Mémoire en réponse à l'avis de la Mission Régionale d'Autorité environnementale

Projet de centrale photovoltaïque de Vins-sur-Caramy

Le présent document constitue le mémoire en réponse à l'avis de la Mission Régionale d'Autorité environnementale. Il reprend point par point les recommandations émises par la MRAe.

Avis délibéré
de la Mission régionale d'autorité environnementale
Provence-Alpes-Côte d'Azur
sur la mise en compatibilité du PLU liée à la déclaration de
projet et sur le projet de centrale photovoltaïque de Vins-sur-
Caramy (83)

Figure 1: tracé potentiel du raccordement de la centrale photovoltaïque jusqu'au poste source du Val

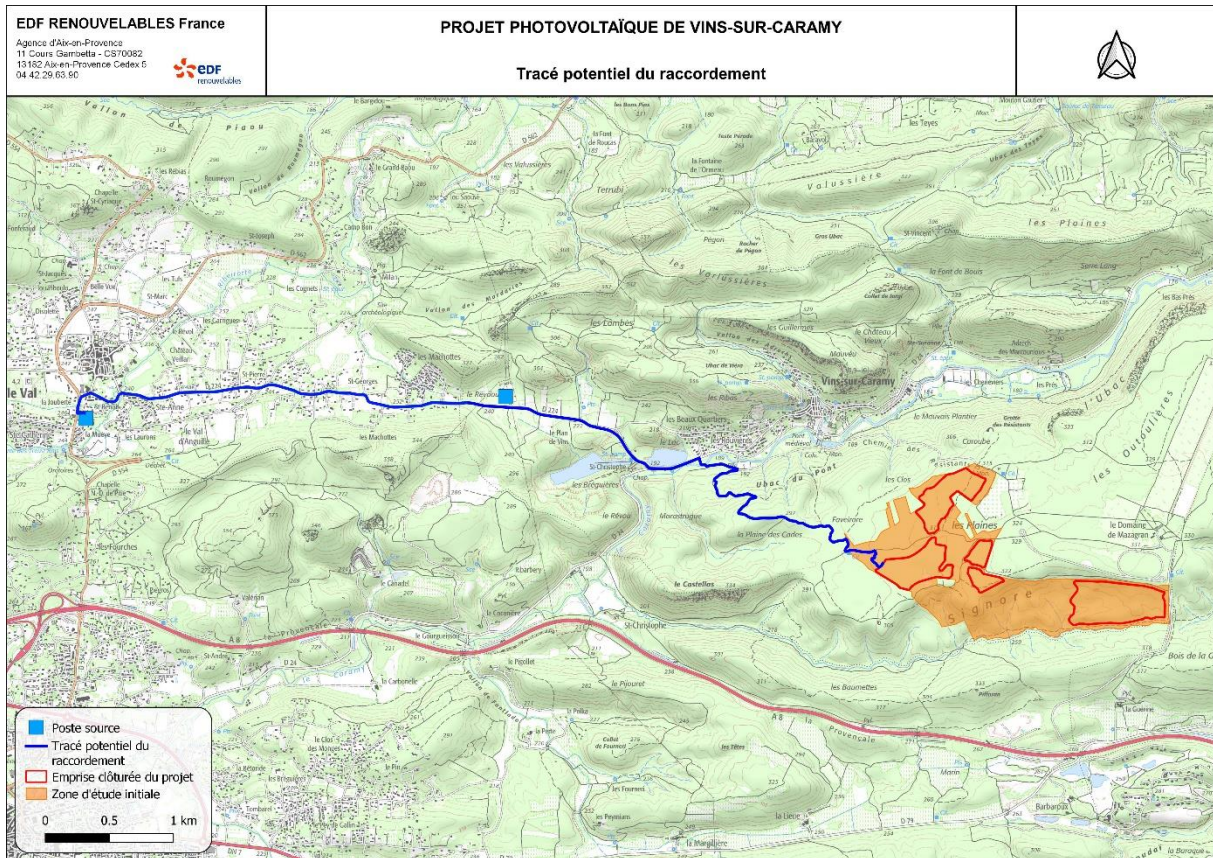
- clarifier les options de raccordement électrique et revoir le périmètre du projet en intégrant les travaux liés au raccordement ;
- justifier le choix du site par la comparaison de solutions alternatives et approfondir l'analyse de la compatibilité du choix d'implantation au regard des orientations régionales, intercommunales et communales ;

Ce raccordement pourrait donc passer par une tranchée réalisée par ENEDIS sur la D224 (route de Vins) qui passerait devant le poste source de Vins et finir par une légère tranchée sur la D554 jusqu'au poste du Val.

Enfin, bien que les tracés potentiels du raccordement externe aient fait l'objet d'inventaires lors de la présente étude (milieux naturels et forestiers), les travaux de raccordement sont sous la responsabilité d'ENEDIS et aucun engagement ne peut être pris concernant leur réalisation.

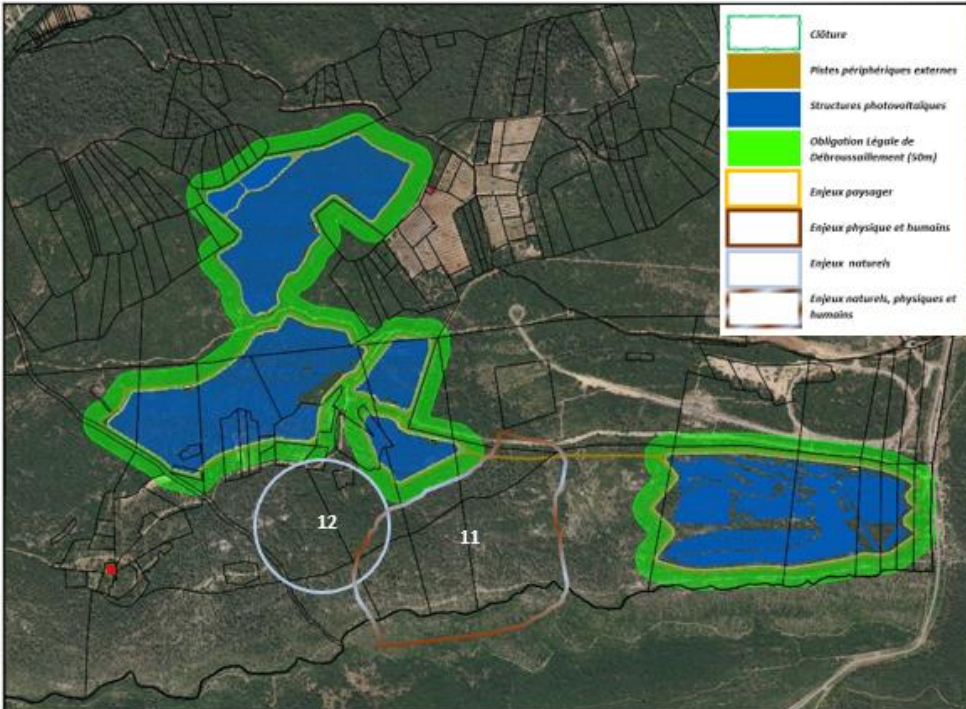
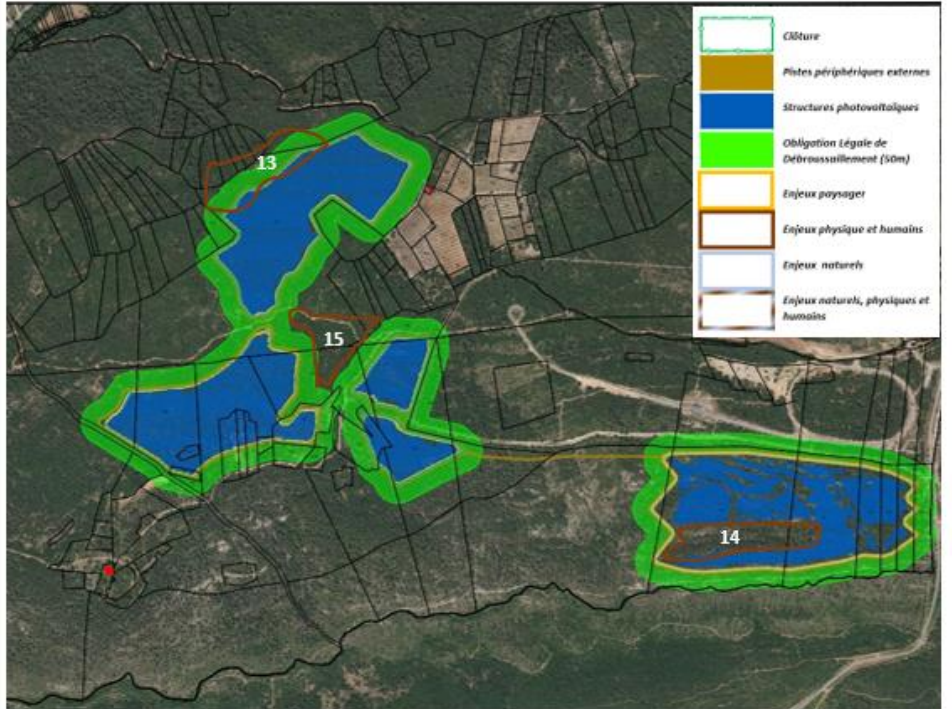
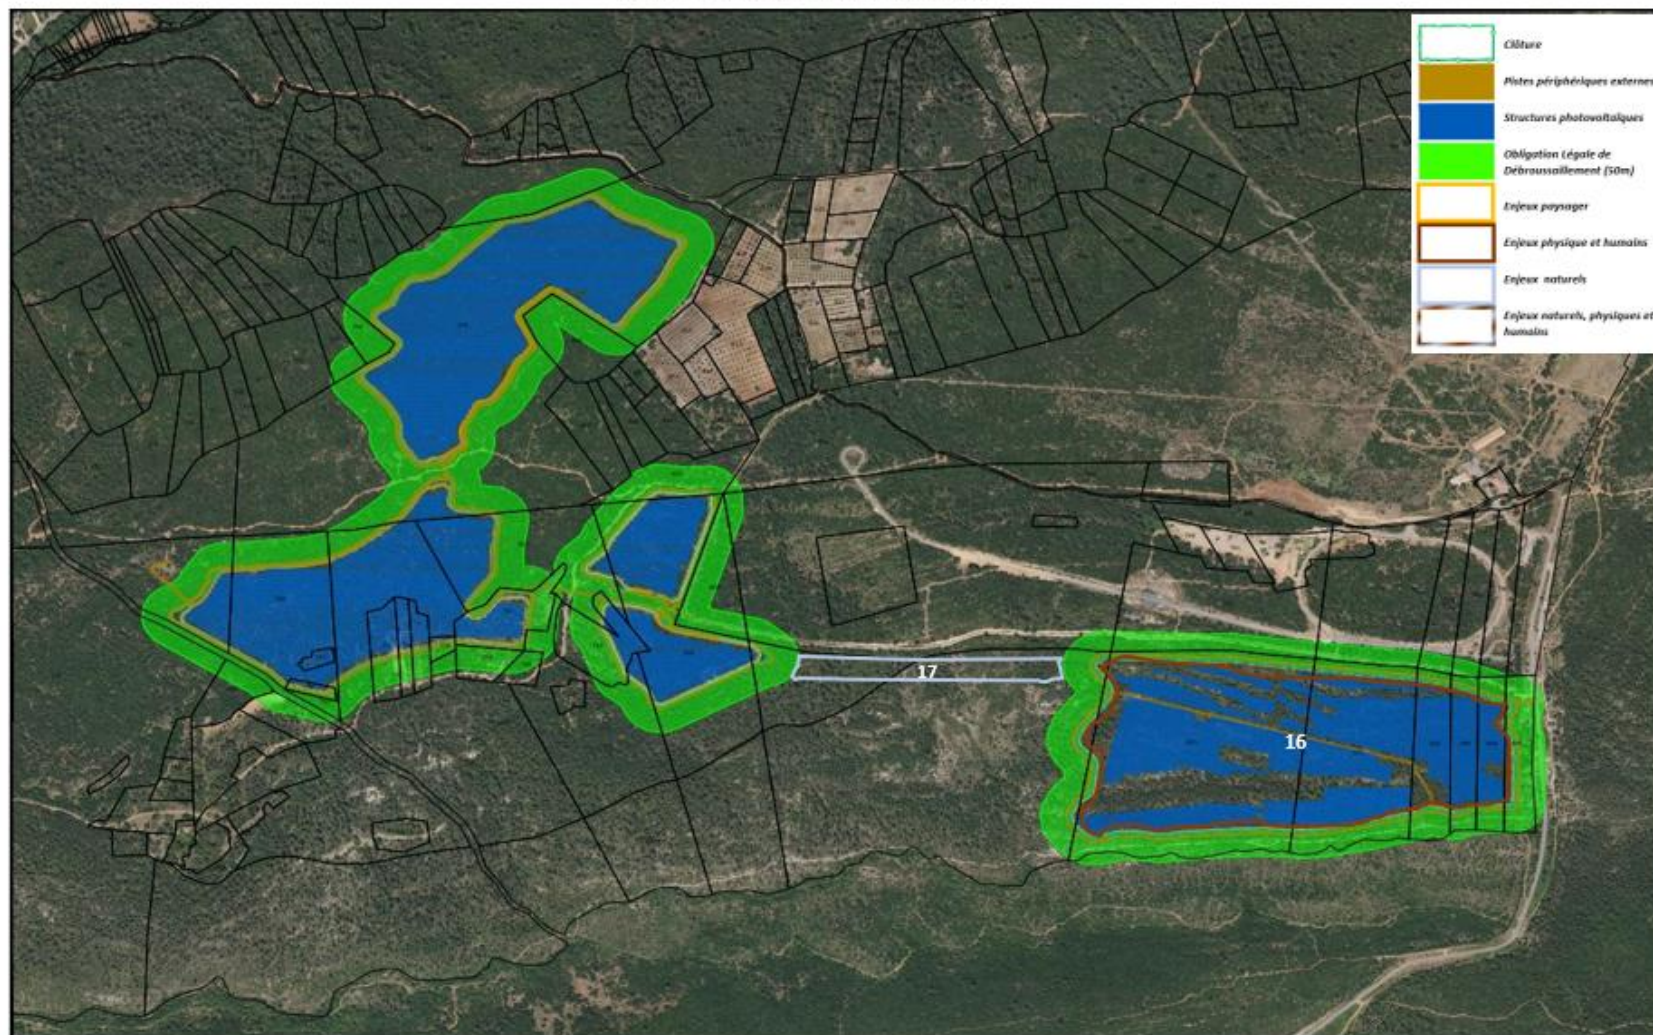
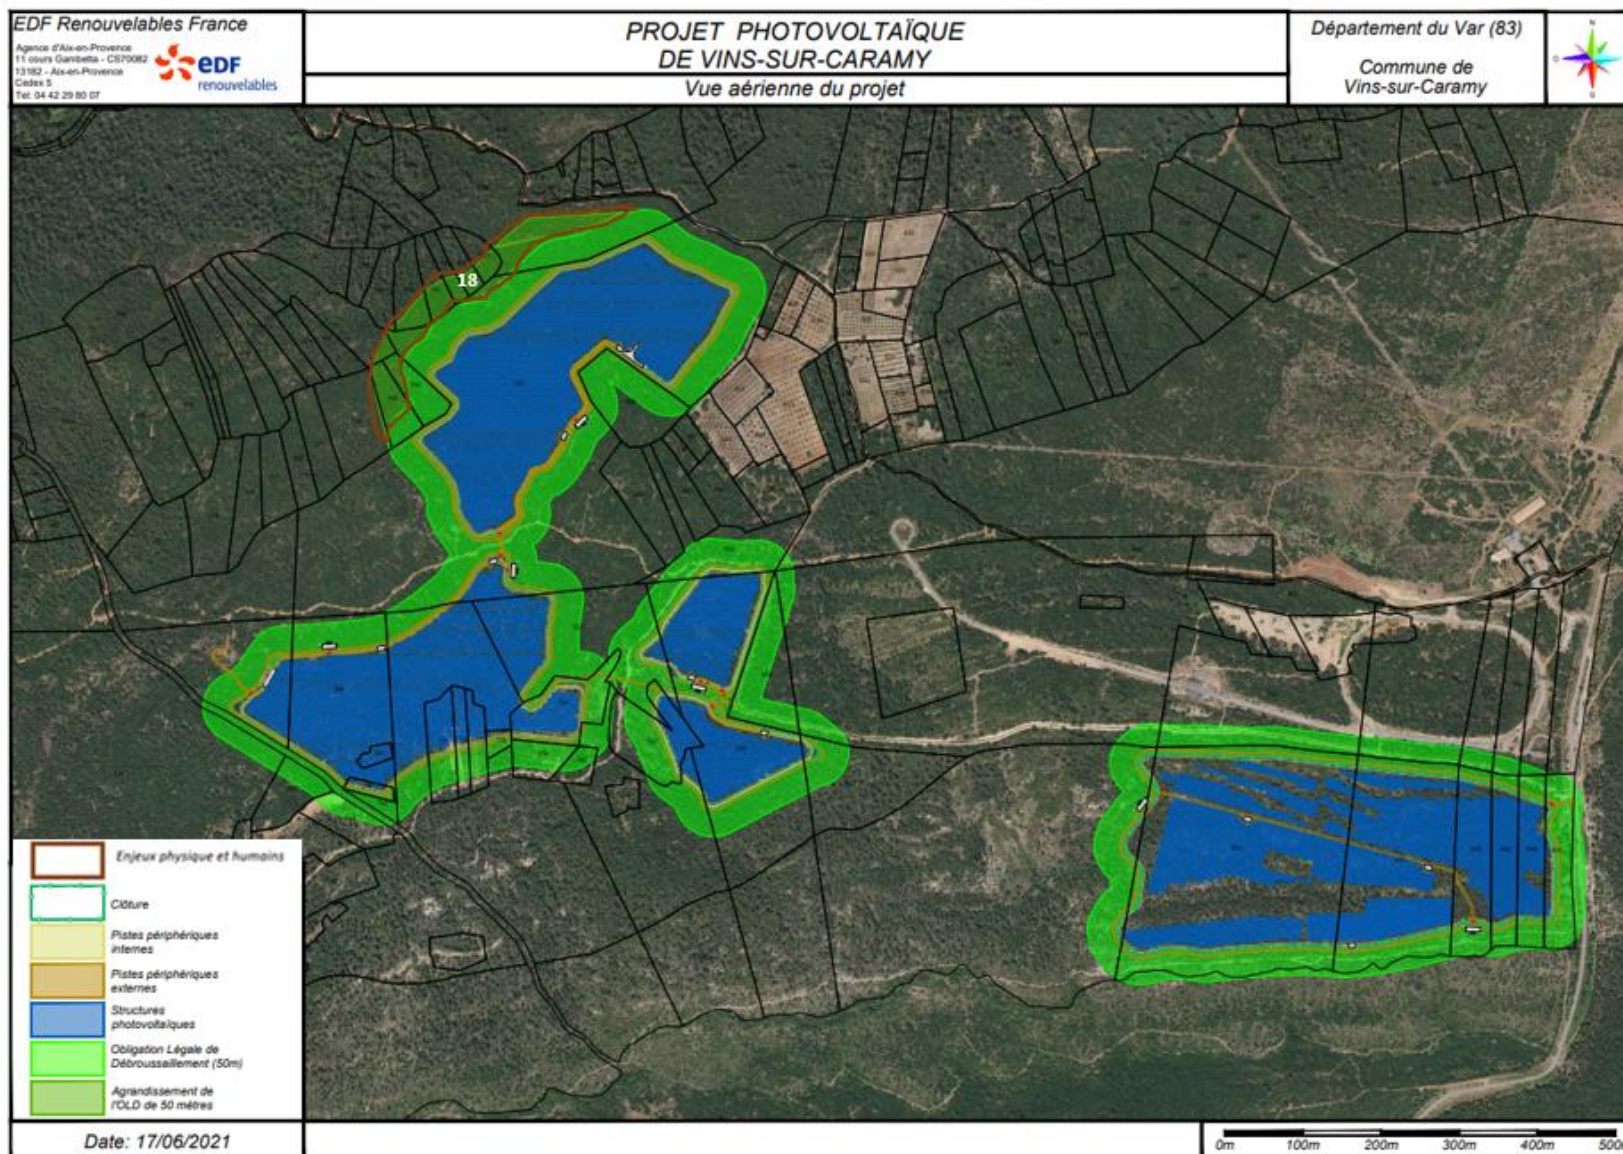
La MRAe recommande de justifier le choix du site par la comparaison de solutions alternatives en fonction de leurs incidences sur l'environnement et d'approfondir l'analyse de la compatibilité du choix d'implantation au regard des orientations régionales, intercommunales et communales.

EDF Renouvelables France propose ainsi de détailler à nouveau ci-dessous les différentes évolutions qui se sont succédées afin de mettre en avant les aspects environnementaux, humains ou paysagers qui ont été pris en compte dans l'évolution du projet.

[16] Optimisation de l'implantation des panneaux au sein de la zone clôturée sur l'îlot 1 à l'Est, afin de mieux s'adapter à la topographie de la zone.
 De plus, prise en compte de l'étude hydraulique et des mesures sur le site (noues à seuil, micro-barrages, ...)

Figure 7: Habitats d'alimentation et de nidification des oiseaux; Source : Symbiodiv

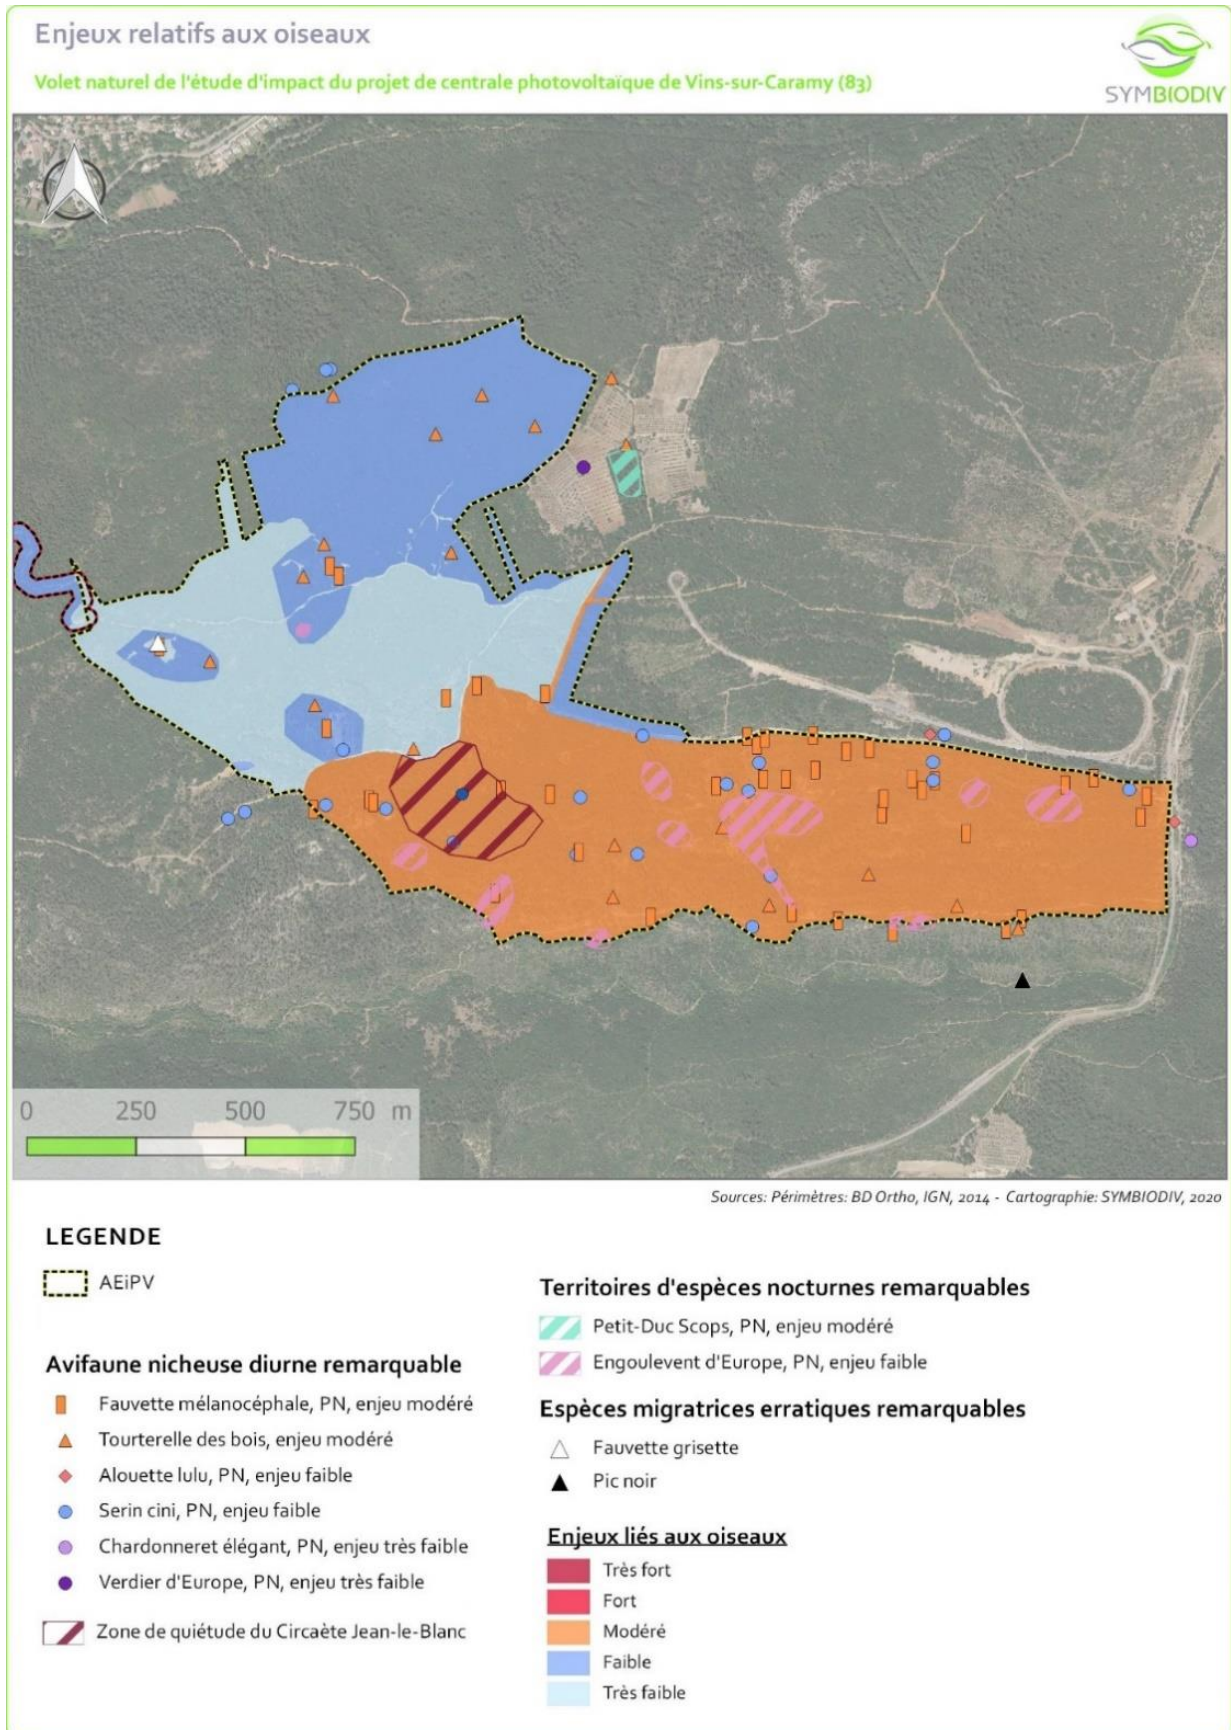
Les habitats d'alimentation et de nidification des oiseaux n'ont pas été cartographiés.

Les habitats d'alimentation et de nidification des oiseaux ont été cartographiés, sur la cartographie ci-dessous (présentée en page 139 de l'étude d'impact).

Figure 12: Equipements DFCI existants et à venir; Source: ALCINA

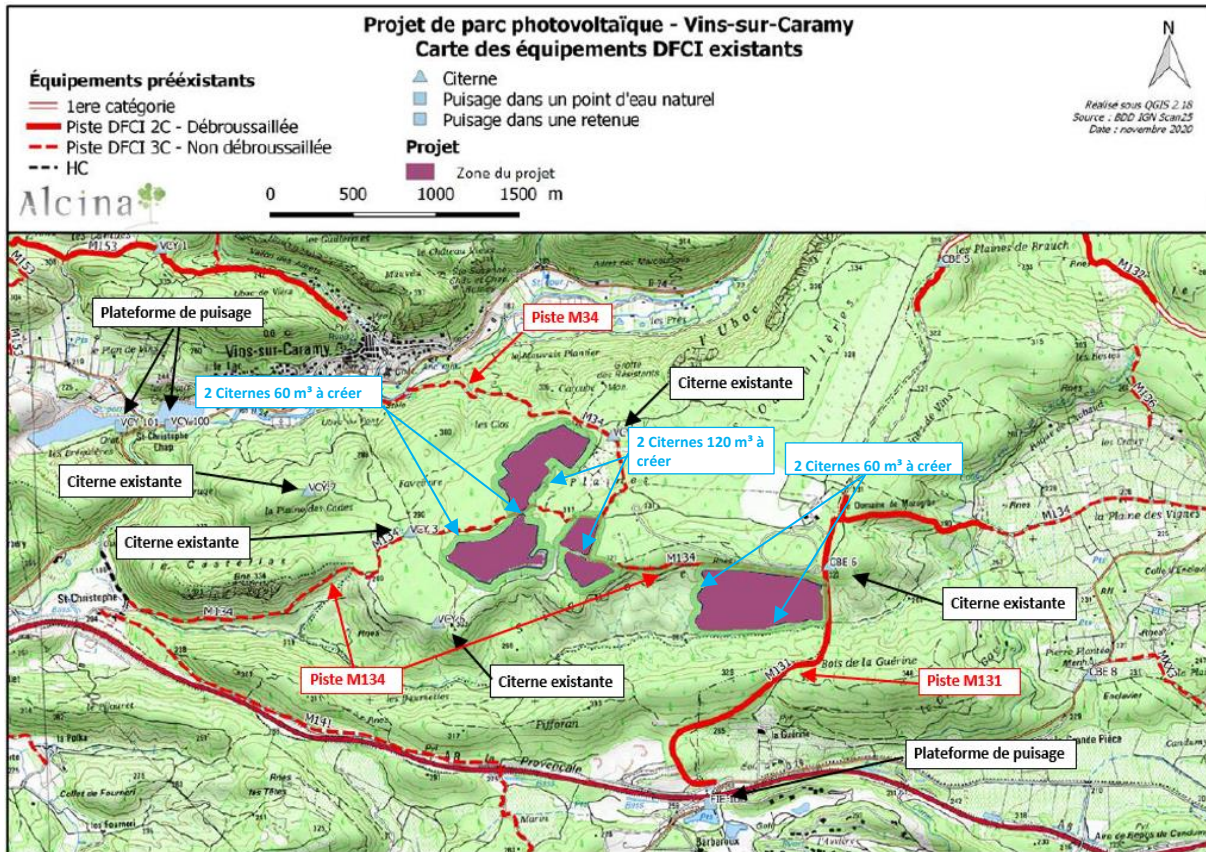
En matière de réduction des incidences sur la zone du projet, et malgré un risque d'incendie de forêt particulièrement élevé, les mesures prévues par l'étude d'impact prévoient l'implantation de citernes de 30 m³ dans chaque futur parc, la création de pistes externes et internes périphériques et d'une bande débroussaillée de 50 m autour de chaque parc, sans toutefois démontrer qu'elles suffisent à ce que le projet n'aggrave pas le risque.

Compte tenu des derniers échanges avec le SDIS 83, au mois de juin 2021, concernant le volume total des citernes DFCI de ce projet, EDF Renouvelables France a décidé de passer d'une capacité utile minimale de 180 m³ pour l'ensemble du parc photovoltaïque à une capacité utile minimale de 120 m³ pour chaque îlot du parc photovoltaïque, à l'exception d'îlot de surface réduite. En résumé, EDF Renouvelables France propose la mise en place de 4 citernes de 60 m³ et 2 citernes de 120 m³ pour un volume total de 480 m³ pour l'ensemble du parc photovoltaïque comme illustré sur la cartographie ci-dessous.

La réalisation de la centrale photovoltaïque va ainsi permettre une augmentation significative du nombre d'hydrants avec 6 citernes DFCI supplémentaires en plus de 5 citernes existantes et des plateformes de puisage sur ce secteur.

Le rocher du Gueit (423m), Brignoles, 6,5 km

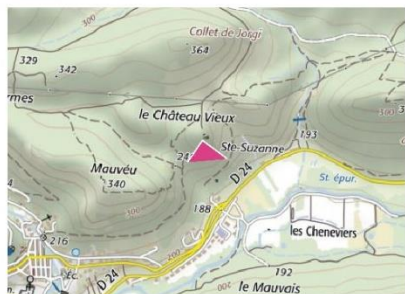
La MRAe recommande de montrer comment les enjeux paysagers ont été pris en compte dans la conception du projet et de compléter le volet paysager sur l'analyse des points de vue notamment éloignés sur le projet.

Depuis ce panorama à 360°, les zones de panneaux visibles correspondent à des géométries allongées qui respectent les caractéristiques topographiques naturelles du site. Les perspectives montrent la discrétion dans le paysage des panneaux en bandes étroites et irrégulières intercalées dans les masses boisées existantes.
